株式会社ミスミ
日本企業体
IE 事業グループ

フリーサイズ制御ボックスのハンドル変更のご案内

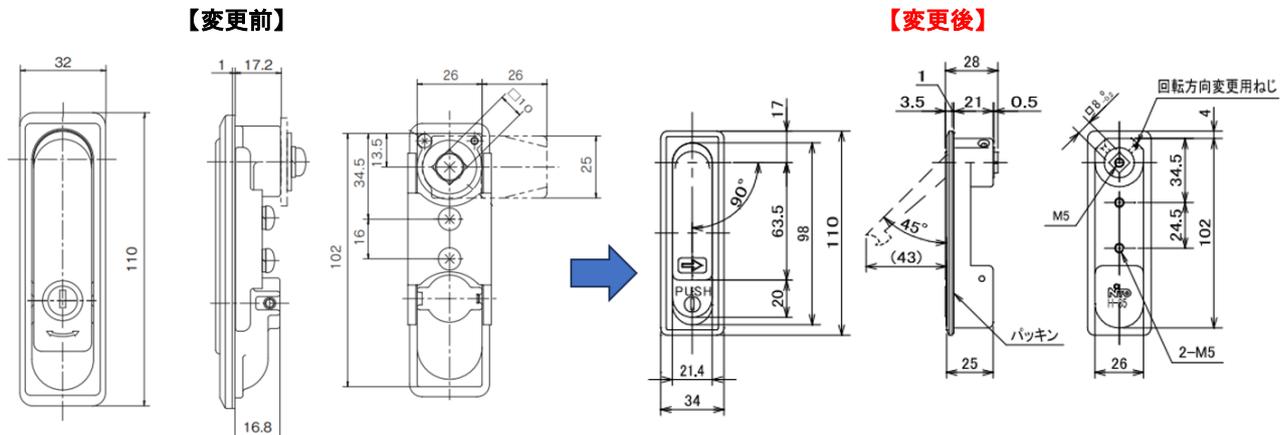
2. 仕様変更箇所

詳細は下図ご参照ください。

材質：梨地+クロムメッキ

材質：クロムめっき

ハンドルの安定供給を維持するため、使用部品を変更することを決定いたしました。
